**Avis délibéré de la Mission régionale
d'autorité environnementale de Bretagne sur
un projet de centrale solaire au sol au lieu-dit Kermat
à Inzinzac-Lochrist (56)**

n° MRAe 2021-008830

Illustration 3: Tracé prévisionnel (en pointillés) de la solution de raccordement

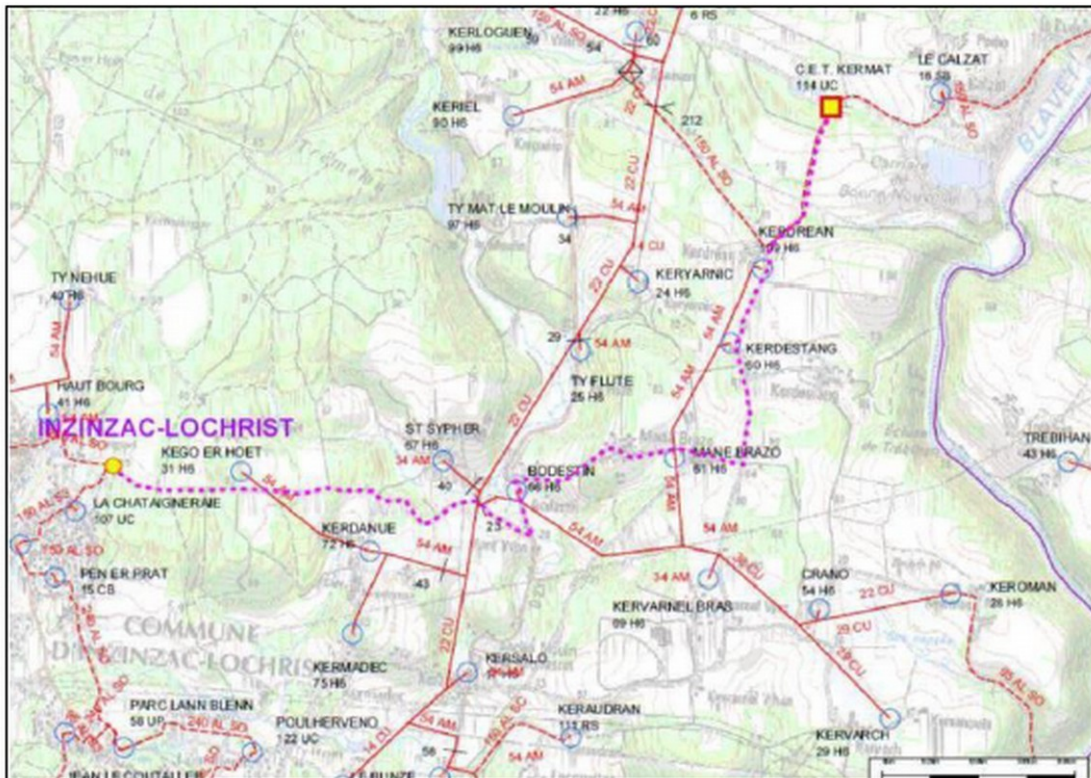
Au-delà du périmètre de l'installation de stockage des déchets, le projet de centrale solaire fera l'objet d'un raccordement au réseau de distribution électrique. Ce raccordement fait partie du projet et se doit d'être évalué. Il est indiqué qu'il y aura peu ou pas d'impact puisque les câbles seront enterrés. Cette conclusion est peu étayée et ne tient pas compte de l'éventuelle sensibilité des sols traversés. Il s'agit d'une insuffisance de l'évaluation.

L'Ae recommande de compléter le dossier par l'analyse des incidences sur l'environnement du raccordement au réseau de distribution électrique et la définition des mesures ERC et de suivi correspondants.

Illustration 6: Effet de la jointure des panneaux sur le risque d'érosion

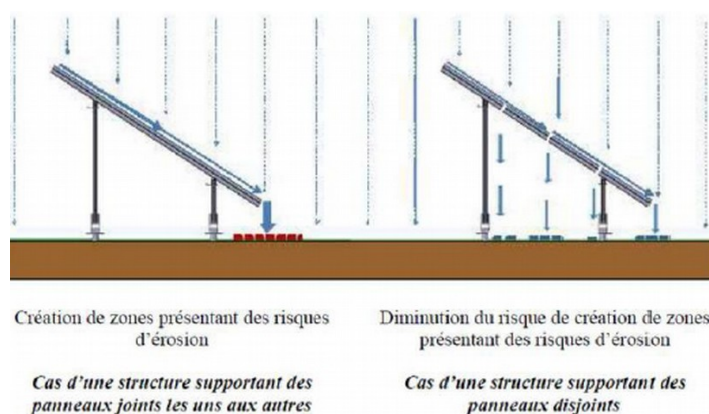
Ces différents choix techniques devraient être présentés de manière cohérente dans l'étude d'impact, et complétés par la définition de mesures de suivi permettant de s'assurer a posteriori du maintien intégral des propriétés de la couverture des dômes.

Illustration 7: Réseau de circulation projeté sur le site, intégrant un recul vis à vis du réseau de biogaz

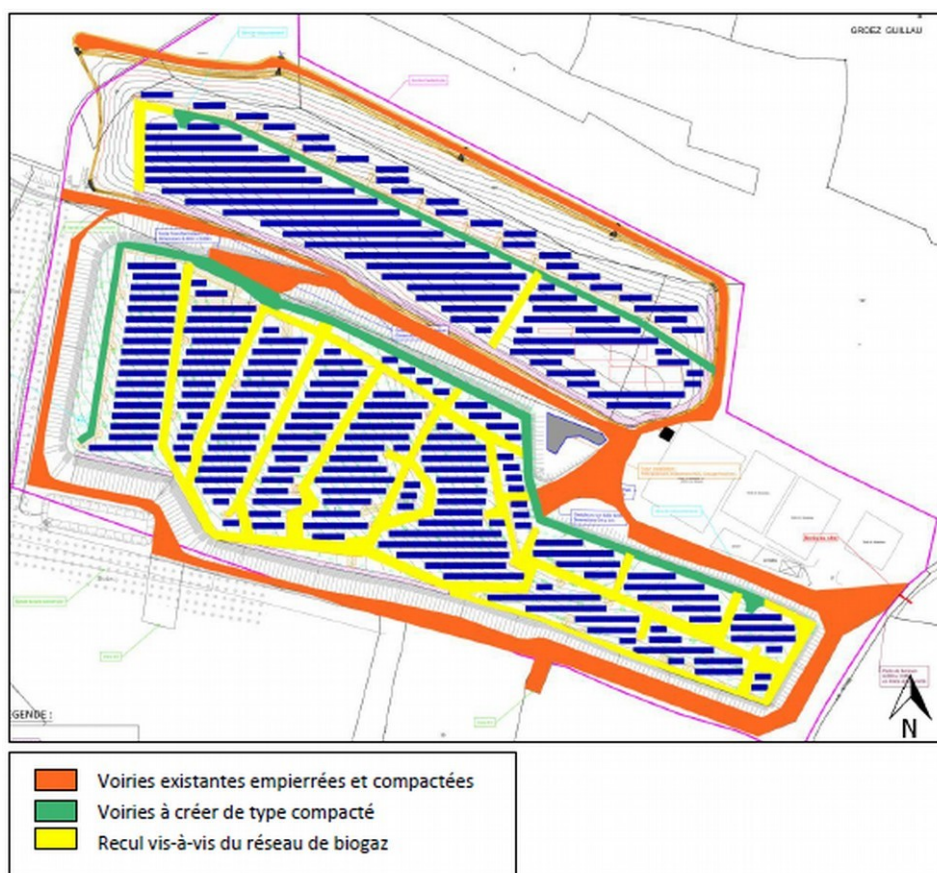
La présence du réseau de collecte du biogaz, n'occupant qu'une faible surface des dômes de l'installation de stockage, est compatible avec l'implantation des panneaux. Elle nécessite cependant de prendre les dispositions nécessaires en termes de sécurité pour éviter les accidents.

Le réseau de biogaz a été pris en compte lors de la définition du projet en prévoyant une marge de recul pour l'entretien aux abords de celui-ci et en tenant compte du réseau en projet.
